N/Réf. : BXL40187_707_PU
Gest. : MB/MDB
NOVA : 04/PFD/1856721
Corr: Maarten DE BACKER
Lindsay Lejeune

BRUXELLES. Rue de la Loi 105 – 248, Rue Breydel 44 – 54, Avenue de la Joyeuse Entrée 21– 30, Avenue de Cortenberg 1 – 80, Rendez-vous de Chasse 2 – 10, Avenue d'Auderghem 1 - 28
(= une partie des rues en ZP du Site du Cinquantenaire)
PERMIS D'URBANISME : Réaménager la voirie de façade à façade de la rue de la Loi entre le parc du Cinquantenaire et le rond-point Schuman

Avis de la CRMS

Photomontage de l'auvent. Illustration extraite du dossier.

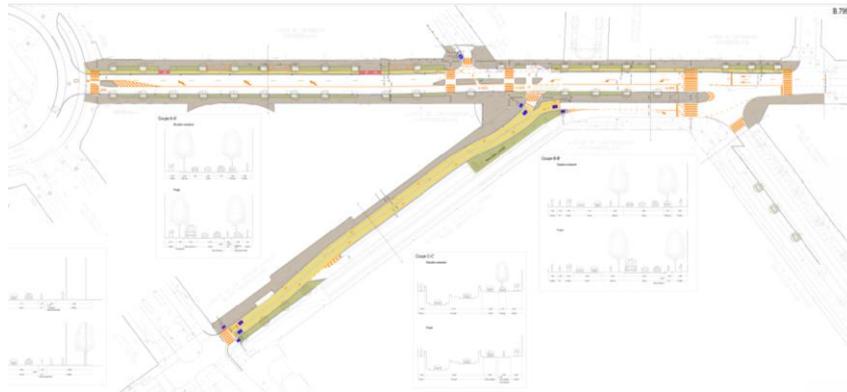
Les documents visuels supplémentaires fournis sont peu nombreux, et se limitent à quelques vues éloignées (pas de vues plus proches) uniquement prises depuis la Rue de la Loi (aucune vue depuis les autres rues et depuis le Parc). Les clichés sont par ailleurs pris à des heures de pics d'encombrement de voitures, ce qui n'est pas, la CRMS l'espère, le projet de ville et ne rend pas compte d'une perspective telle que souhaitée à terme. Ces quelques documents complémentaires ne permettent pas de juger valablement de l'encombrement et de l'impact de l'auvent au niveau du paysage urbain. La CRMS réitère donc sa position : ***En l'absence d'une étude complète des perspectives pour qu'elle puisse évaluer, comme les autres instances, en pleine connaissance de cause, l'impact visuel des aménagements dans le paysage urbain, en particulier celui de l'auvent circulaire sur la perspective monumentale des arcades du Cinquantenaire, la CRMS réitère un avis défavorable sur l'installation de l'auvent au centre du rond-point Schuman. La Commission souhaite éviter que soient altérées de***

manière irréversible les différentes perspectives vers le Cinquantenaire, notamment celle dans l'axe de la Petite ceinture, comme elles le sont dorénavant depuis l'avenue de Tervueren depuis l'érection de la tour The One. Il importe de ne pas reproduire cette erreur d'appréciation.
